工程名称: 滕州市优上新能源有限公司 5.6MW 分布式光伏电站项目

编号: TZYS-JL-ZL-006

事由: 厂房屋顶组件安装工艺整改事宜

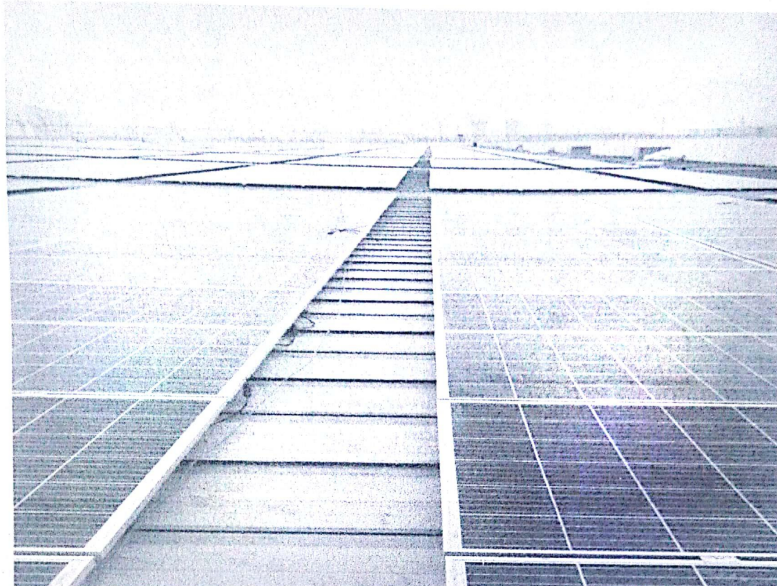
1、厂房屋顶组件安装工艺不符合设计及规范要求, 整体感官度不好 (附图一), 要求你部立刻按照组件安装工艺方案上进行整改。

2、厂房屋顶组件安装上方的夹具有松动现象 (附图二), 要求你部立刻自检进行整改。

要求你施工项目部立即对以上厂房屋顶组件安装工艺问题进行整改, 并于 2017 年 11 月 30 日前整改到位后再报送我监理项目部复审。
